**TM 208-8/99****Datum der Ausgabe:**

Heckspant 9 komplett, Bauteilzeichnung 208-21073

TRANSLATION
TECHNICAL NOTE NO. 208-8/99

Complete rear frame 9, component drawing 208-21073

Ansicht von hinten auf Heckspant 9, ohne Seitenruder, Höhenruder und Heckverkleidung.

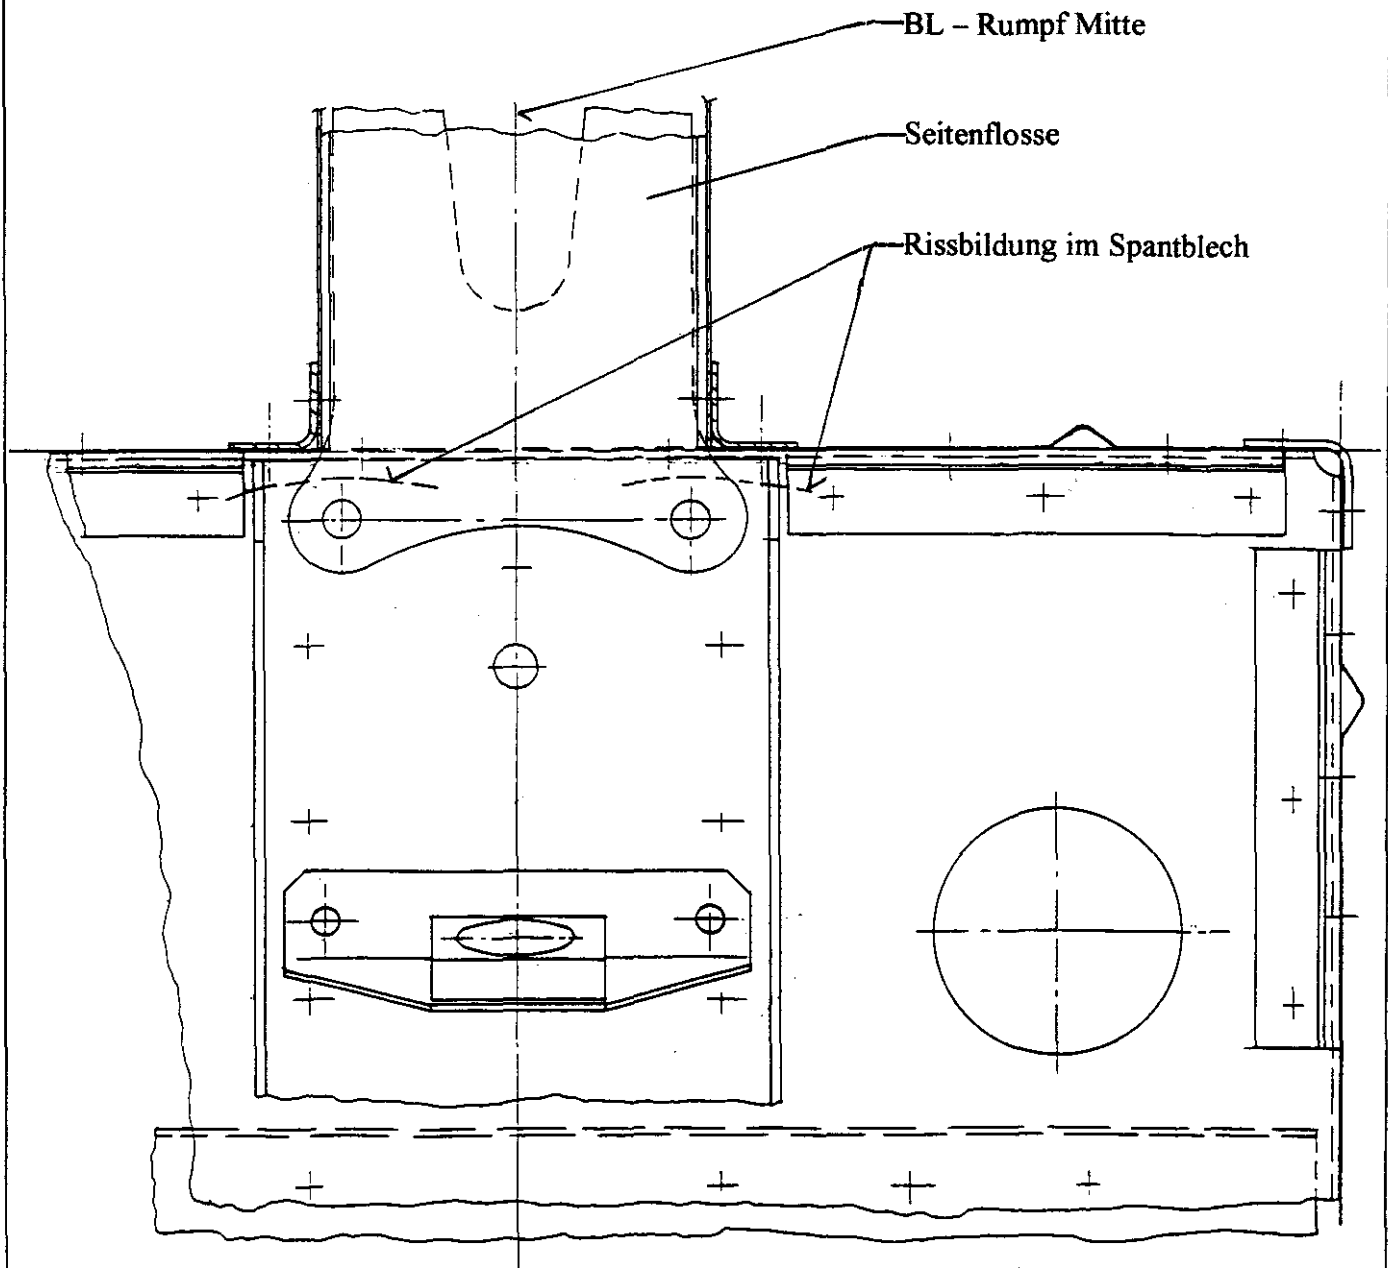
An dem Flugzeug Werknr.: 587, Baujahr 1965, wurden am Spantblech 9 ca. 8mm oberhalb der zwei Befestigungsbohrungen der Seitenflosse, Risse gefunden.
siehe Skizze Blatt 3

Zur Behebung des Schadens wurde die Reparatur Anweisung RA 208-21003 / 21603 erstellt.

Es ist erforderlich, dass an allen Flugzeugen sofort eine Sichtprüfung durchgeführt wird.
Eine genaue Kontrolle ist spätestens bei der nächsten Jahresnachprüfung erforderlich.

- Höhenleitwerk und Seitenruder abbauen.
- Heckverkleidung oben und unten entfernen
- Wenn erforderlich, Seitenflosse abbauen.
Verbindungsnielen zum Rumpf vorsichtig ausbohren, damit gleiche Nietgröße verwendet werden kann (AN 470 AD 4-5 / Ø 3,2-)
- Rumpf oben am Spant, Niet ausbohren
(AN 470 AD 4 - 4, AN 470 AD 4 – 5 / Ø 3,2)
- Am Gurtwinkel oben links und rechts Nielen ausbohren, soweit erforderlich.
(Nietgröße am Spant AN 470 AD 4 – 5 / Ø 3,2, nach vorne
AN 470 AD 3 – 4 / Ø 2,4)
- Die zwei oberen waagrechten Befestigungswinkel für die Heckverkleidung ausbohren (AN 470 AD 4 – 5 / Ø 3,2)
- Vorhandene Verstärkungsbleche, am Spant 9, innen entfernen
(Nietgröße AN 470 AD 5 – 6 / Ø 4,0)
- Nielen am Spantblech, soweit erforderlich, ausbohren (AN 470 AD 5 – 6 / Ø 4,0)

View from the back of the rear frame 9, without vertical rudder, elevator or tail cone.

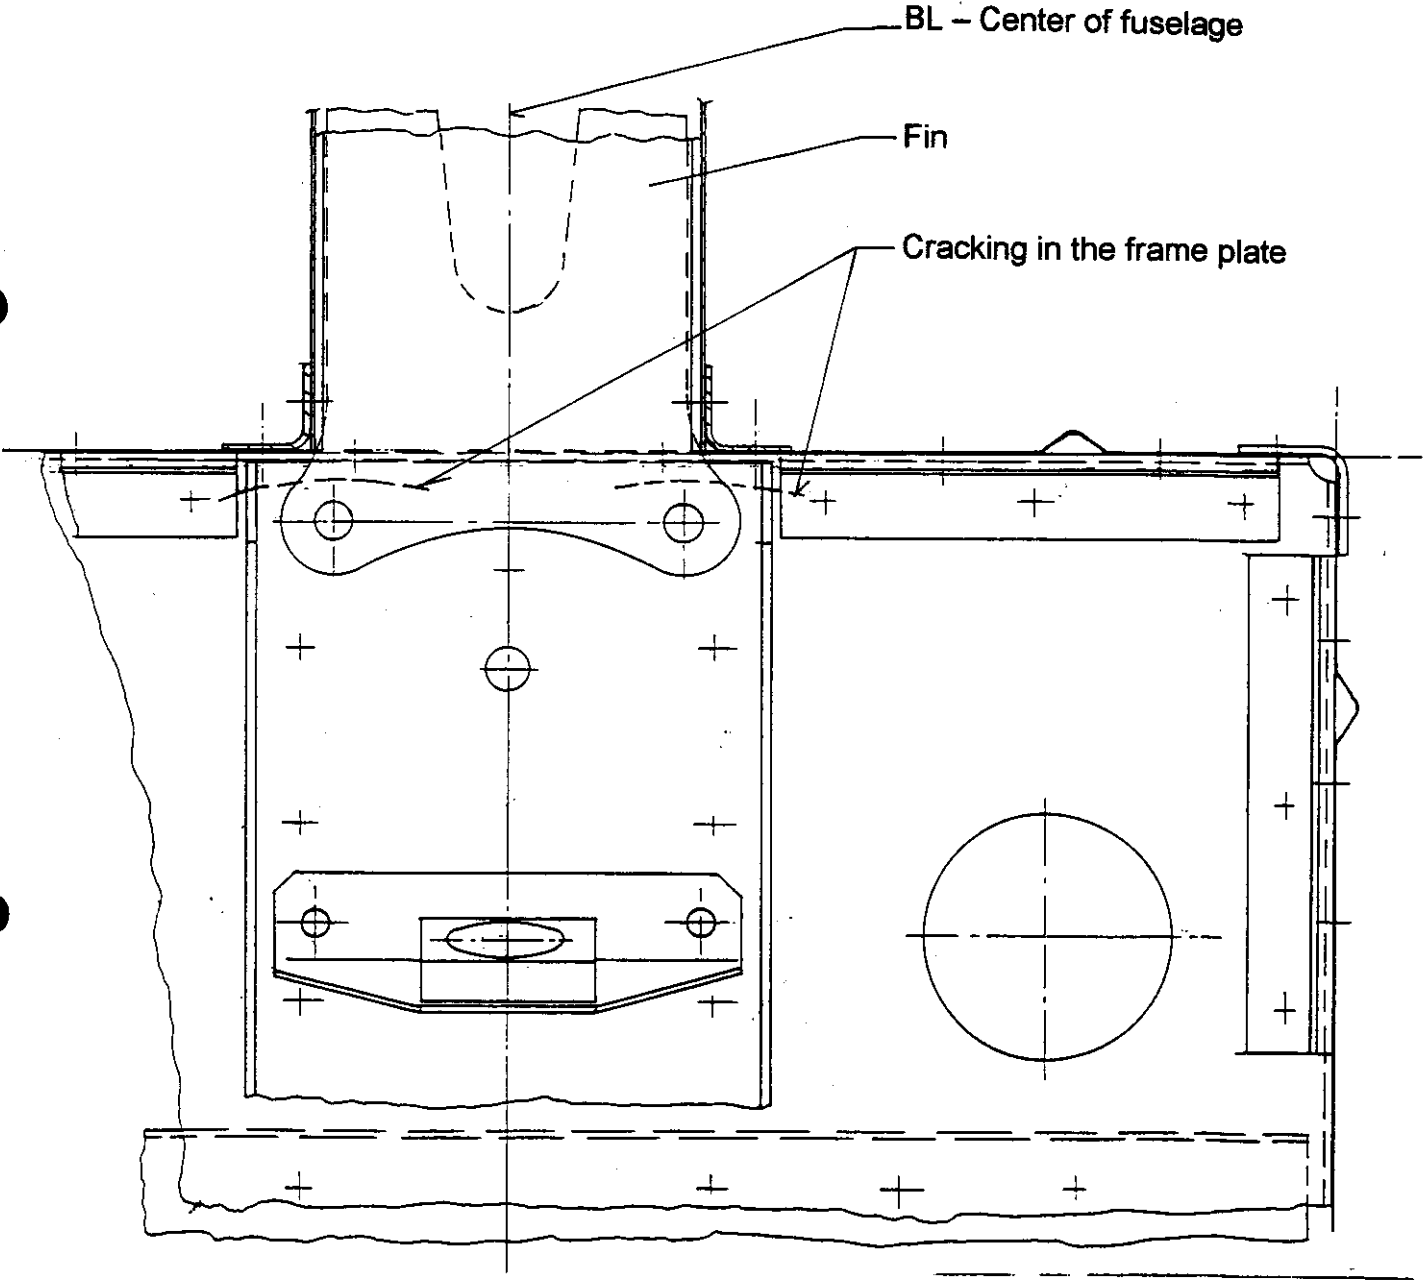
Cracks, approx. 8mm above the two fastening holes of the fin, were found in the frame plate 9 of aircraft S/N 587, year of construction 1965. See draft on page 3.

The repair instructions RA 208-21003 / 21603 were prepared to repair the damage. An immediate visual inspection of the whole aircraft is required. A thorough control is required at the latest on the occasion of the next annual verification.

- Remove horizontal tail and rudder.
- Remove upper and lower tail fairing.
- Remove vertical fin, if required.
Carefully drill out the rivets connecting it to the fuselage so that rivets of the same size can be used again (AN 470 AD 4-5 / Ø 3,2-)
- Drill out rivet in upper section of fuselage frame
(AN 470 AD 4 - 4, AN 470 AD 4 - 5 / Ø 3,2) -
- Drill out rivets in chord angle left and right, if required (rivet size frame AN 470 AD 4 - 5 / Ø 3,2, towards front side AN 470 AD 3 - 4 / Ø 2,4)
- Drill out the two upper horizontal attaching angles for the tail fairing
(AN 470 AD 4 - 5 / Ø 3,2)
- Remove the existing reinforcing plates on frame 9, inside
(rivet size AN 470 AD 5 - 6 / Ø 4,0)
- Drill out rivets in frame plate, if required (AN 470 AD 5 - 6 / Ø 4,0)
